NVE referanse 202111929	Navn/adresse	Uttalelse	Glitre Nett sin kommentar
52	Eivind Kvinlaug 111/3, Lyngdal	<p>Har tidligere fått tilbakemelding fra Norconsult om at ny ledning vil følge eksisterende trasé over eiendommen. Når en leser kart som følger søknaden går linja parallelt med dagens trasé, og ikke i samme trasé. Dette byr på store utfordringer i forhold til skogbruksinteressene, i og med at det går en mindre linje nedenfor dagens trasé, og det blir et større inneklemt areal mellom to linjer. Ellers ser det ut til at linjetraseen er tegnet i dagens trasé over kulturbeitene og husene.</p> <p>Det er ikke beregnet noe i forhold til tapt tømmerinntekt ved å flytte traseen, og det er ikke beregnet noe i forhold til CO2 utslipp ved tidlig hogst. Dette er viktige momenter som må med for at forvaltningen kan utrede søknaden med alle relevante opplysninger.</p> 	<p>Glitre Nett beklager at det har oppstått en misforståelse omkring omsøkt løsning her. I utgangspunktet planlegger vi for å bygge ny ledning ved siden av dagens ledning for å kunne bygge ny ledning før den gamle rives. Dette for å opprettholde forsyningssikkerheten. Forbi boligene på Hægeland er det ikke mulig å følge dette

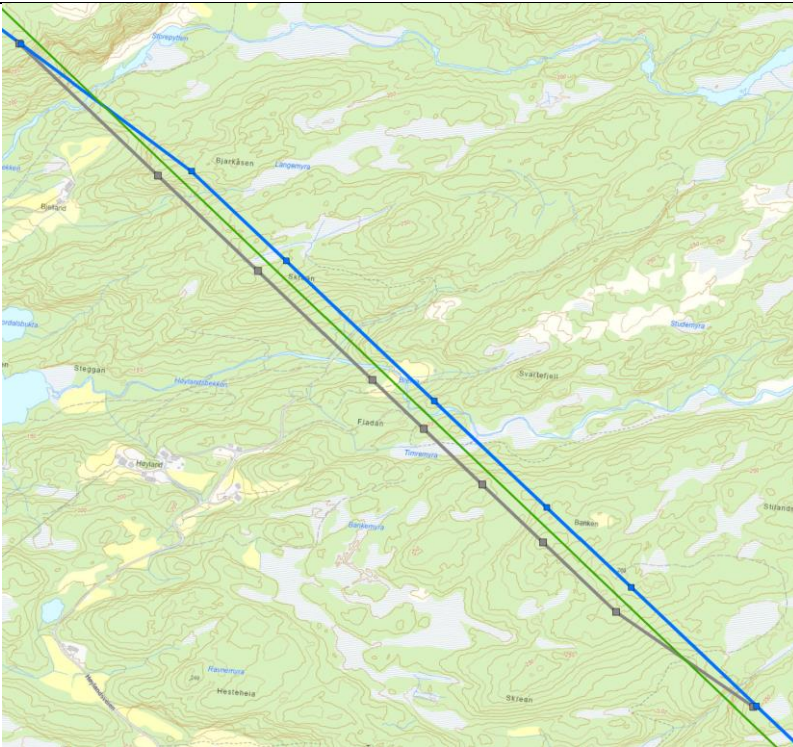
64	<p>Bjørn Arvid og Linn-Evy Fidjeland 117-1, 116-3 og 114-2</p> <p>Karl Oskar Håland 116-2</p> <p>Magnar Nordhelle 116-1</p> <p>Tor Helge Aas 114-3</p> <p>Lyngdal</p>	<p>Om alternativ 2.1 blir valgt blir det totale ekspropriasjonstrykket for våre gårdsbruk bli meget høyt. Vi får både ny E39 og den nye høyspentledningen tett innpå gårdstun. Ny E39 blir liggende på sørsiden av gårdstunet mens den nye strømlinje vil ligge rett nord for gårdstunet. Vi vil følgelig motsette oss bygging av trasé 2.1</p> <p>Vi vil anbefale at ny 132 kV graves ned langs ny E39, alternativt at man går for trasé 2.0</p>	<p>På strekningen som berører grunneierne vil den nye ledningen bygges parallelt med eksisterende 110 kV som rives. Avstanden fra eksisterende ledning til nærmeste gårdshus (Dragedalen 951) er ca. 250 meter, mens avstand til den nye ledningen vil bli ca. 210-220 meter.</p> <p>Når det gjelder kabling langs ny E39 henviser vi til gjeldende forvaltningsstrategi som er fastlagt i Ot.prp. nr. 62 (2008-2009) og videreført i Meld.St. 14 (2011-2012) (nettmeldingen), hvor det står at kraftledninger i regional- og transmisjonsnettet som hovedregel skal bygges som luftledning. Jord- og sjøkabel kan velges på begrensede strekninger, blant annet dersom luftledning er teknisk vanskelig eller umulig, der den kommer nærmere bebyggelse enn tillatt eller der kabling gir særlige miljøgevinster.</p>

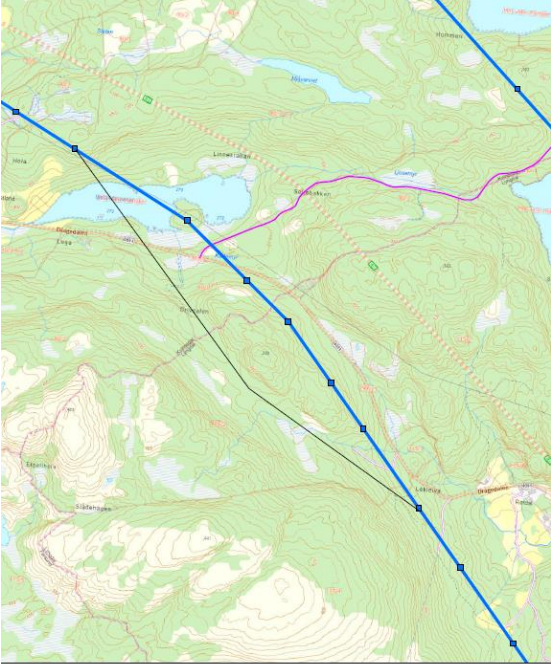
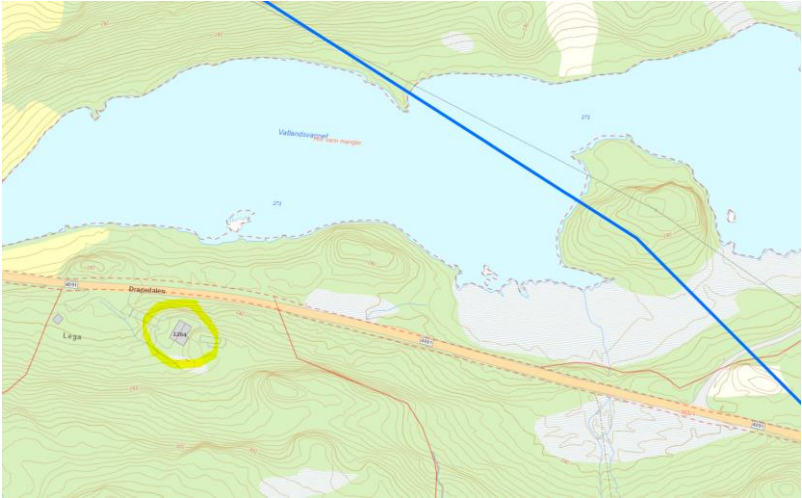
69/	Lyngdal kommune	Lyngdal kommune er svært positive til at tiltaket gjennomføres, og at det gis konsesjon. Alternativ 1.0 vurderes av Lyngdal kommune å være den beste i en totalvurdering. Den ønskede traseen 1.0 blir liggende nord for Nunsavarden som er et område som er en del brukt i friluftssammenheng. Det anbefales at det gjøres en vurdering av hvor stor påvirkning traseen har på dette stedet,	Glitre Nett takker for innspill, og har sett på muligheten for å justere traseen noe lenger nord for å øke avstanden til Nunsavarden. Glitre Nett sitt forslag er vist på kartutsnittet under og vil øke avstanden mellom ledningen og Nunsavarden med ca. 150 meter.

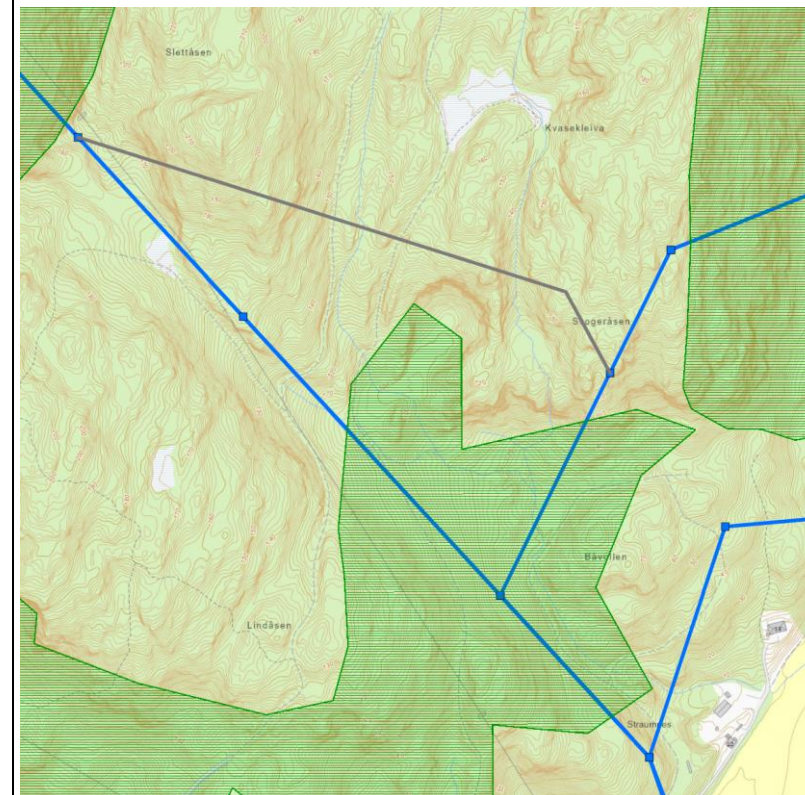
Påpeker at traseen ut fra Lyngdal mot Kvinesdal går gjennom "hensynssone" for rik edelløvskog. Mener at det er mulig å minimere inngrep her ved å legge traséen vestover på samme master som østre trasé et stykke nordover før linjene deler seg.

Hvis vi forstår innspillet rett så er forslaget omtrent som grå strek på kartutsnittet under.

Det kan være en teknisk mulighet, men traseen blir over 20 % lenger og dobbeltkursmasta på Skogåsen (ca. 120 m.o.h.) vil bli høyere enn en enkeltkurs mast med planoppheng og vurderes å kunne bli visuelt mer synlig på avstand. Traseen vil også medføre 1-2 flere master på strekningen, noe som øker kostnadene vesentlig.
